Clip de retención del extremo del sensor ABS: Sedán y vagoneta de pasajeros GM 2016-1997

Marca	TTX	Producto	Conjunto del cubo de la rueda	Fecha	Noviembre de 2021
Números de parte	TXF513121 y TXF513179

Figura 1.

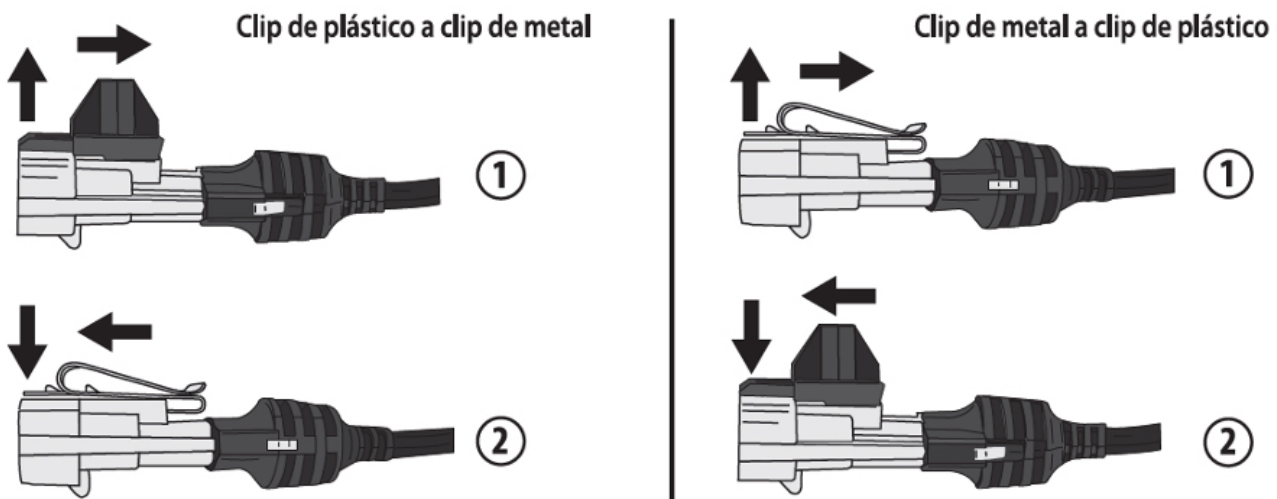
Para aumentar la compatibilidad, el conjunto del cubo de la rueda TTX de Mevotech TXF513121 tiene un clip de metal preinstalado en el sensor ABS y un clip de plástico nuevo complementario como parte del paquete de hardware.

De manera similar, el conjunto del cubo de la rueda TTX de Mevotech TXF513179 tiene un clip de plástico preinstalado en el extremo del sensor ABS y un clip de metal nuevo complementario como parte del paquete de hardware.

Para simplificar la instalación para el técnico profesional, los extremos del sensor ABS para ambos números de parte están diseñados para permitir el reacondicionamiento si es necesario. Un tipo de clip simplemente puede cambiarse por otro. **Vea la Figura 1.**
